## Ergänzungen zu der Vorlage WP 16 -21/0711

Im Ausschuss für Stadtentwicklung und Umwelt am 19.11.2019 wurden folgende Anregungen aus dem Ortsrat Pente bezüglich der Vorlage WP16-21/0711 hinsichtlich des Brandschutzes vorgetragen:

**Mögliche weitere Zu- und Abfahrten zum Hof „Hartkemeyer“**

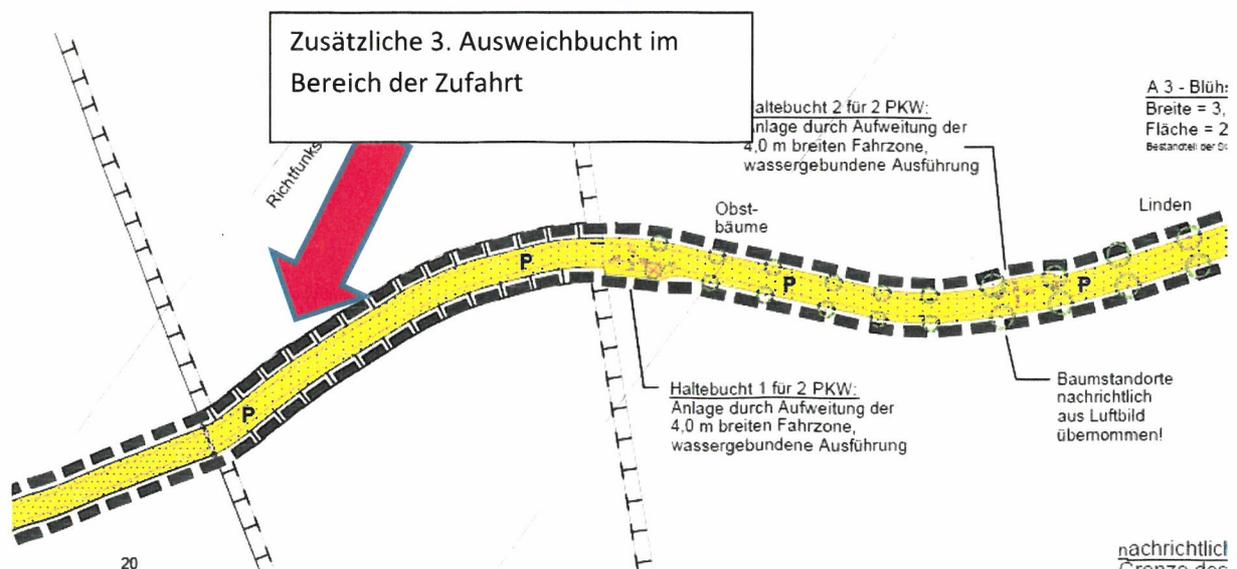
Ferner wurde vor Ort festgestellt, dass bei einem Brandfall die Feuerwehr die Möglichkeit hat, den vorhandenen befestigten landwirtschaftlichen Weg im Osten zu nutzen. Dadurch kann in nordwestlicher Richtung weggefahren werden. Zusätzlich besteht die Möglichkeit von der Osnabrücker Straße weiter südlich über die Hofstelle Stallkamp bzw. die Zuwegung „Hörnschen Hof“ und weiter über den befestigten landwirtschaftlichen Weg aus Richtung Wallenhorst den Hof Hartkemeyer anzufahren. Hierzu müsste der Eigentümer einen Teilbereich des Verbindungsweges, welcher in seinem Besitz ist, befestigen.

Zusätzliche Umfahrt und die dadurch geschaffene Möglichkeit zur Aufstellung von Rettungsfahrzeugen auf dem Hofgelände

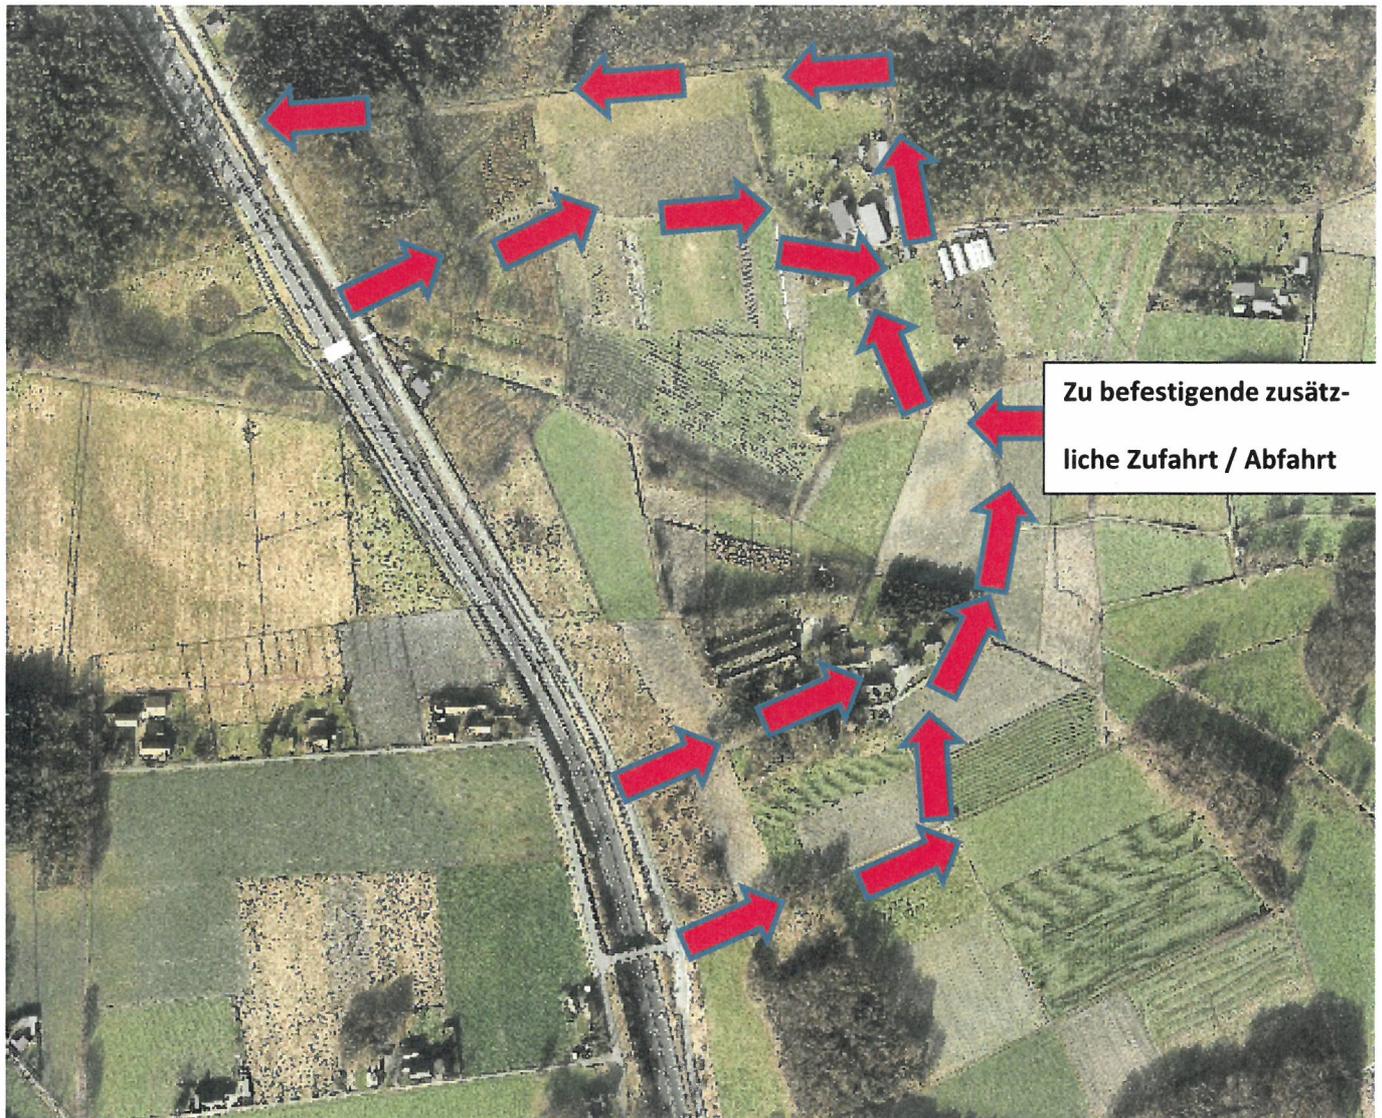
Damit mit Brandfall ein reibungsloser Feuerwehreinsatz erfolgen kann, wird eine zusätzliche Umfahrt auf dem Hof vorgesehen, indem der bislang dargestellte Fußweg zwischen Bedarfsstellplätzen und dem Bereich SO2 als zusätzliche Zufahrt mit einer Mindestbreite von 3,50 m befestigt hergestellt wird. Hierfür müssen aller Voraussicht

nach zwei Bäume gefällt werden, deren Ersatzaufforstung im Bereich der erforderlichen Stellplätze für die Schule erfolgt.
